改善箇所説明図

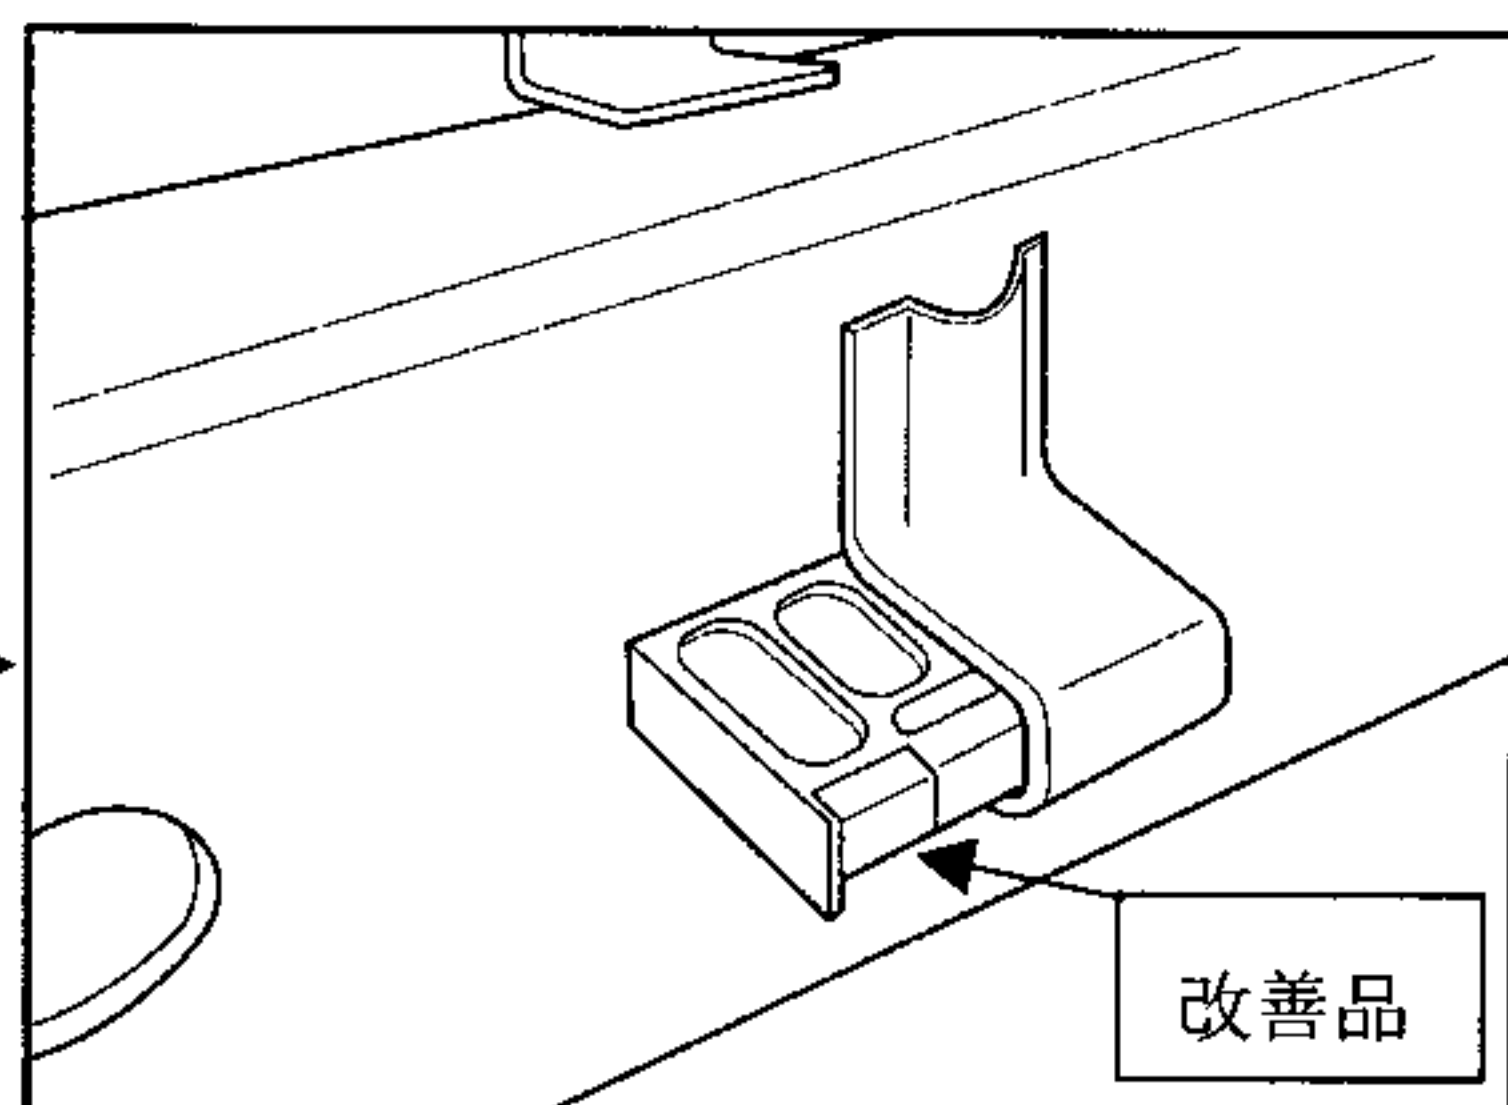
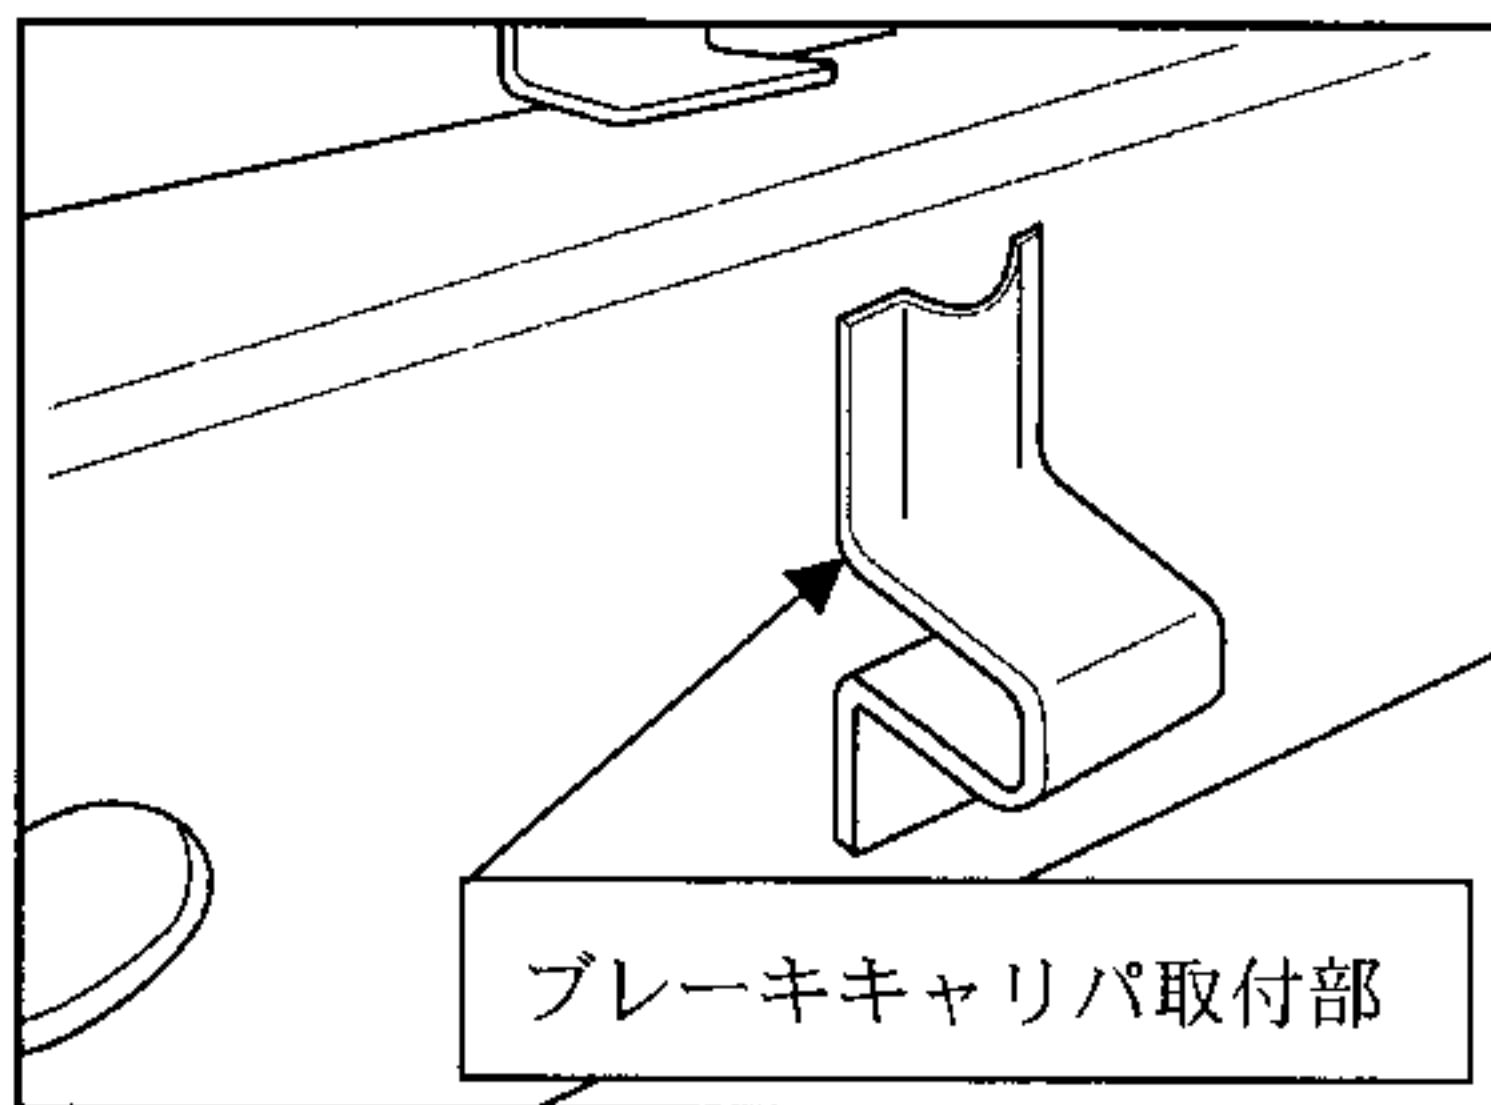
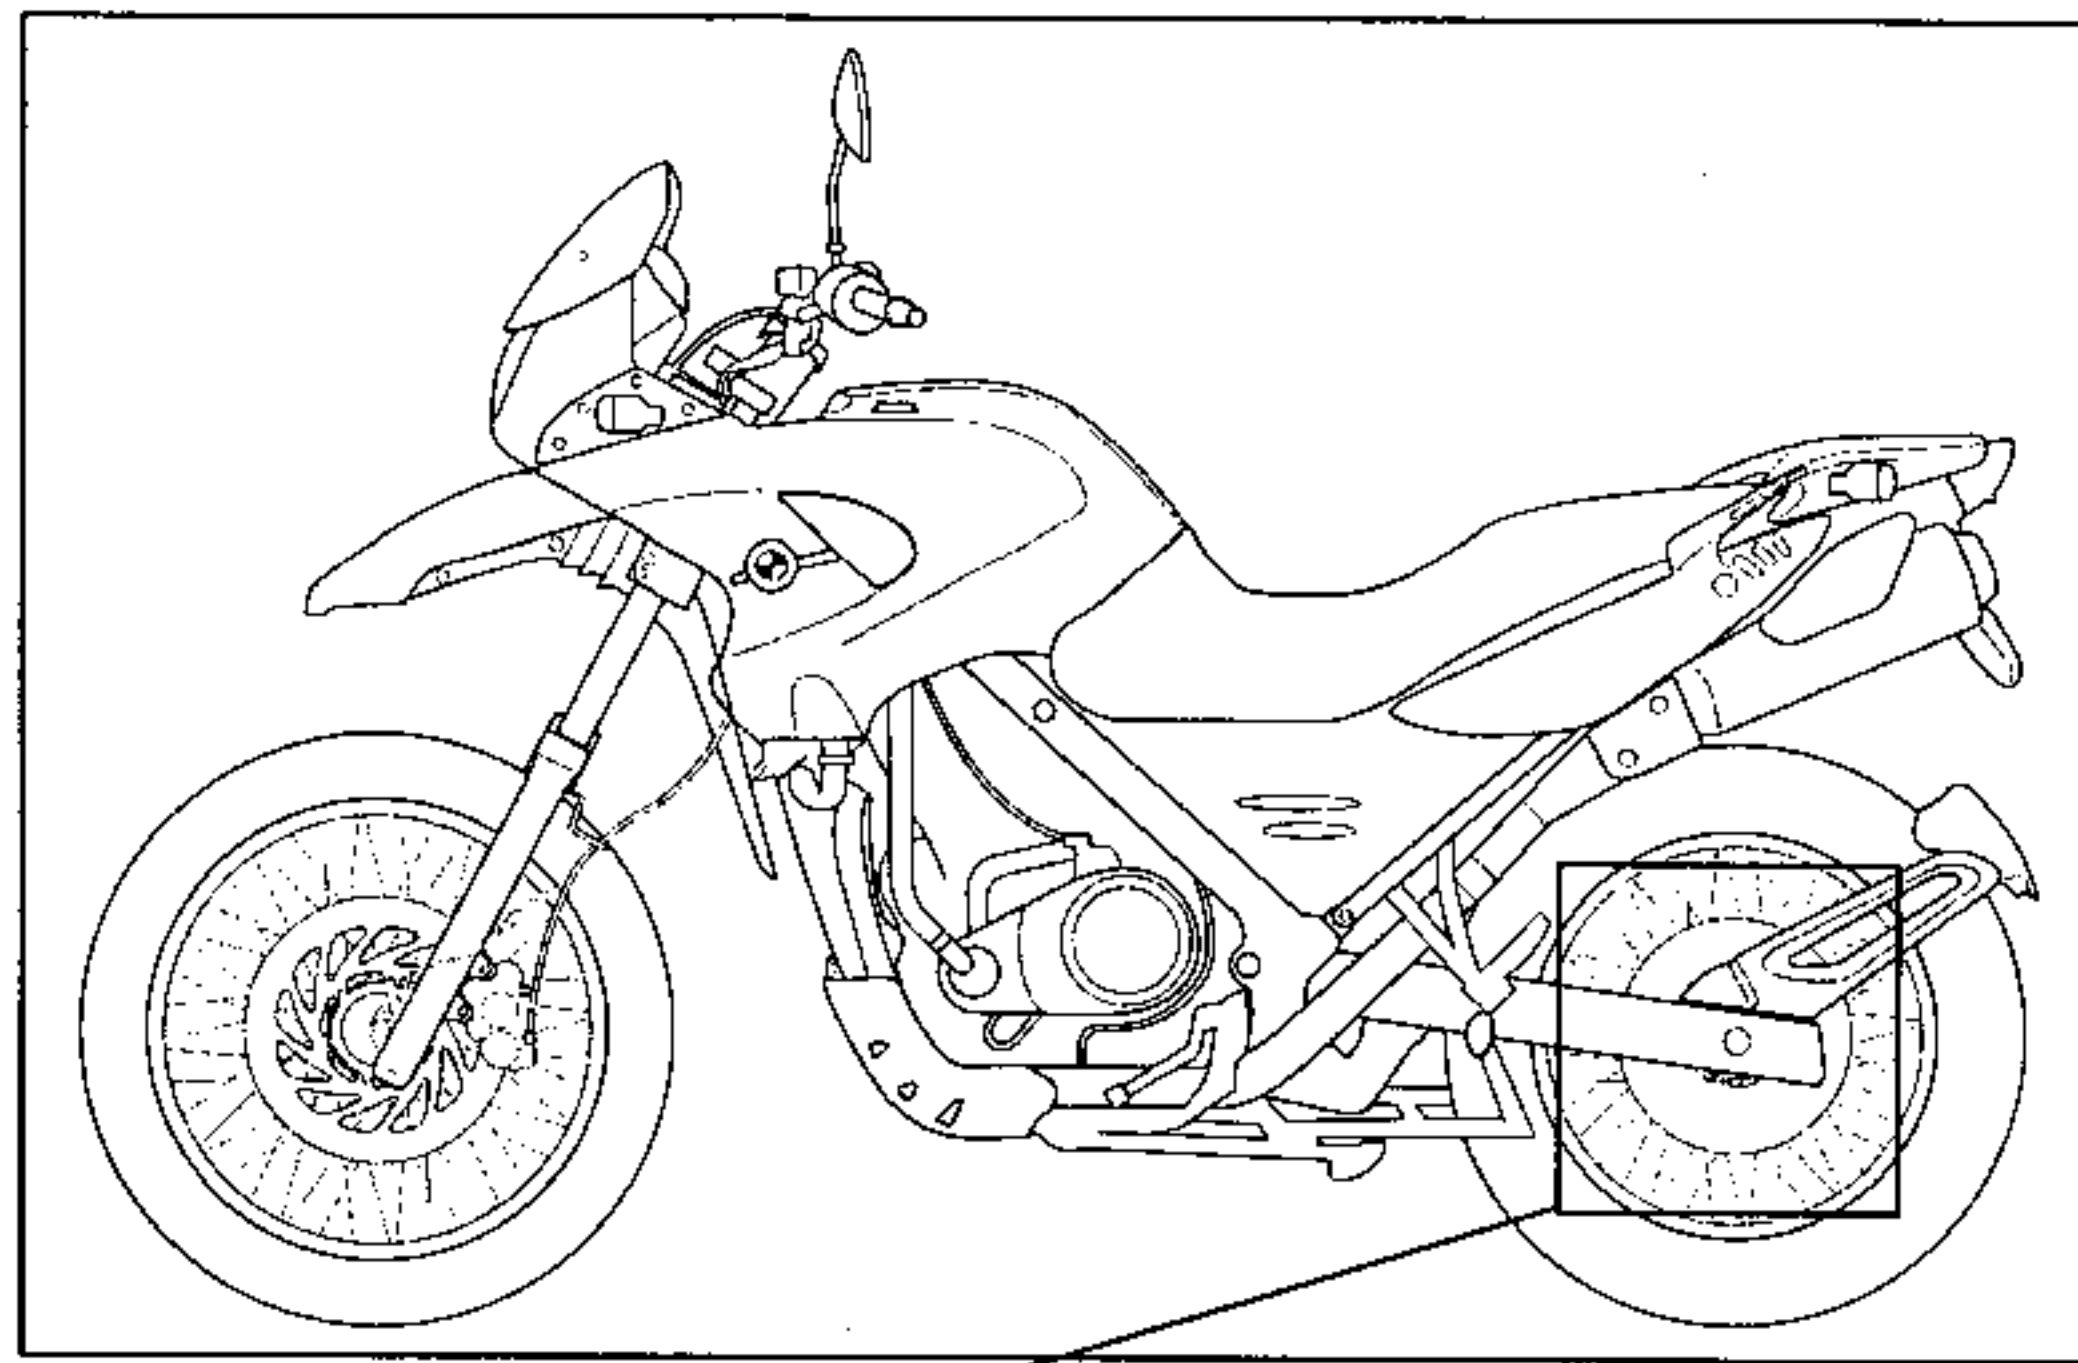
基準不適合箇所

後輪制動装置において、スイングアームのブレーキキャリパ取付部の強度が不足しているため、後輪制動時に当該取付部が変形し、そのままの状態で使用を続けると、ブレーキキャリパがずれてスイングアームと接触し、ブレーキ配管の取付部が緩み、最悪の場合、ブレーキ液が漏れて後輪ブレーキが効かなくなるおそれがある。

全車両、スイングアームを点検する。

ブレーキキャリパのマウントが変形していないものは補強ブロックをマウント部に装着する。

当該取付部が変形しているものは、スイングアームを対策品と交換する。

スイングアームの右側面、ブレーキキャリパの前側に緑色のペイントを塗布する。
